第 6 回 鷺宮小学校・西中野小学校統合委員会 会 議 要 旨

## 議事（１）統合新校の新校舎の基本構想・基本計画（案）について

### ◎資料「配置案」

鷺宮・西中野小学校統合校 配置図・北側敷地1階南側敷地2階平面図

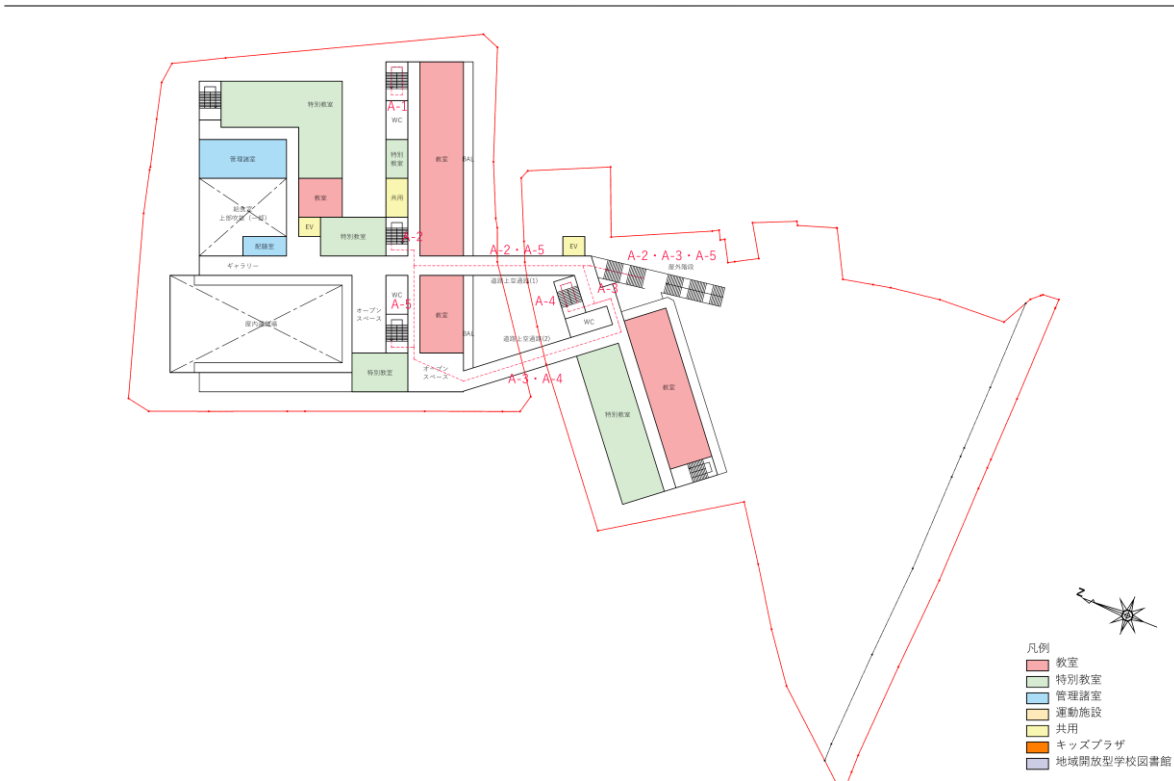
屋内運動場から校庭までの避難はどのように想定したのか。青い線を通るのか。

1階の下に避難用階段が一つあるが、もう一つつけてほしい。1階の児童は、出来るだけ階段で一気におりてほしい。中よりは外の方が安全だと思うので、外階段の設置を希望する。

2枚目の北側敷地1階南側敷地2階平面図の、道路の横にある避難用階段を、もう一つ設けてほしいということか。

そのとおりである。上方部にもつければ、1階の児童はその2本を使って早く降りることができる。

そのルートもあるが、道路上空通路は使わずに、敷地外の道路を歩いて校庭に逃げるのが一番早くかつ安全なルートだと思う。北側敷地1階南側敷地2階平面図の図面下側の児童用出入口から敷地外に出て道路を歩いて逃げる方法がある。

区と相談して決定する。

外階段については、安全性が高まるのであれば、我々も検討したい。今後の設計が進んだ段階でご確認いただきたい。

鷺宮・西中野小学校統合校 北側敷地2階・南側敷地3階平面図

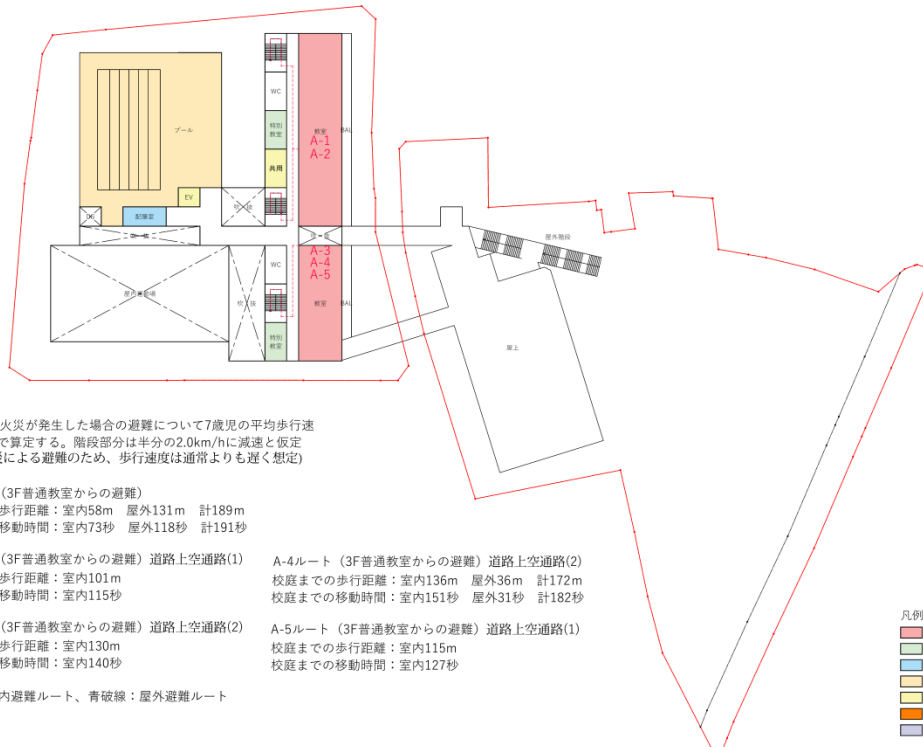
また、北側敷地２階・南側敷地３階平面図についてだが、階段にドアのような線があるが、ここから階段におりるということが分かりにくい。我々は分かるから良いが、地域の方は分からないので、ここを改善してもらえると良いと思う。

門については、新校舎での位置が分かるようにして、不要な情報は消去する。もう一つの話については、校庭から屋外階段に上がるところの階段の線ということか。これは扉ではなく、途中で切れて見えなくなる部分があるので、２階に上がる等の文言を入れて、初めて図面を見る人でも分かるような工夫をしたい。
